設計及び工事計画届出書 補足説明資料

高浜発電所第4号機

蒸気発生器伝熱管補修工事

2. 高浜発電所第4号機 蒸気発生器伝熱管補修工事計画 新旧比較

機械式栓の取付要領
今回使用する機械式栓の取付要領

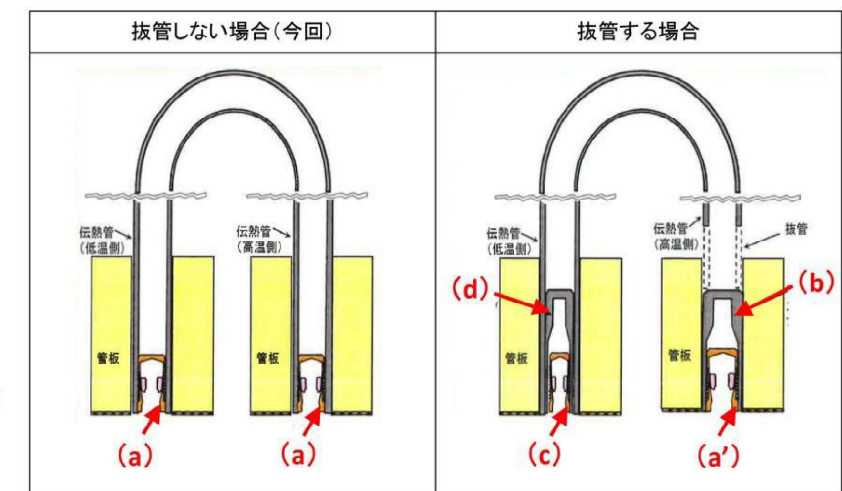
- 渦流探傷試験にて有意な信号指示の認められた蒸気発生器伝熱管および減肉指示とみなされる微小な信号が認められた蒸気発生器伝熱管について施栓を実施する。

図1 SG 伝熱管 耐震解析モデル化範囲、及び、施栓箇所

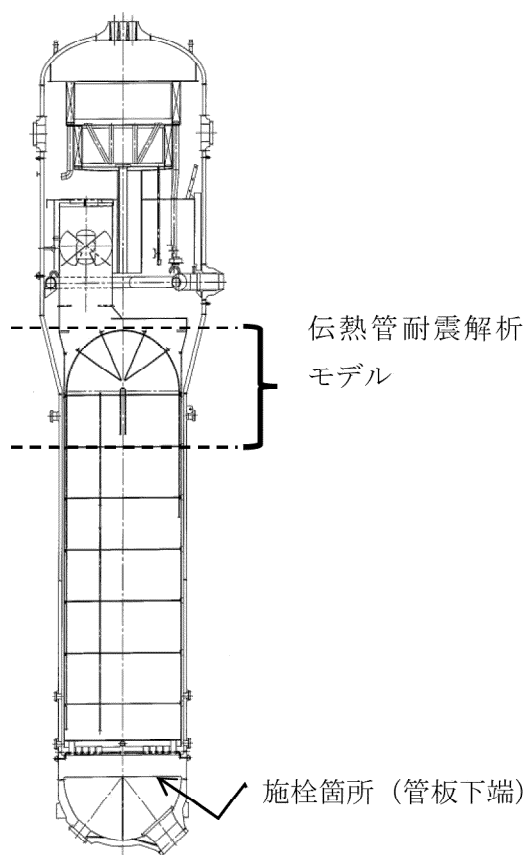
伝熱管の施栓は、図1に示す通り、管板の下端に施工される。一方で伝熱管の耐震解析モデルは、実機大試験体で得られた知見に基づき伝熱管Uベンド部及び最上段から2段目の管支持板までの直管部をモデル化している。したがって、伝熱管の耐震評価において、本施栓による重量増加の影響はない。

また、施栓を行った伝熱管1次側は液相から気相におきかわることによる重量減の影響が考えられるが、施栓率10%による伝熱管Uベンド部の重量変動による固有振動数への影響は□%程度^(注1)である。

伝熱管Uベンド部の固有振動数は面外(1次モード)で□Hzであり、□%の変動を考慮しても評価上の固有振動数に与える影響はごく軽微であり蒸気発生器伝熱管(Uベンド部)の耐震評価に与える影響はない。
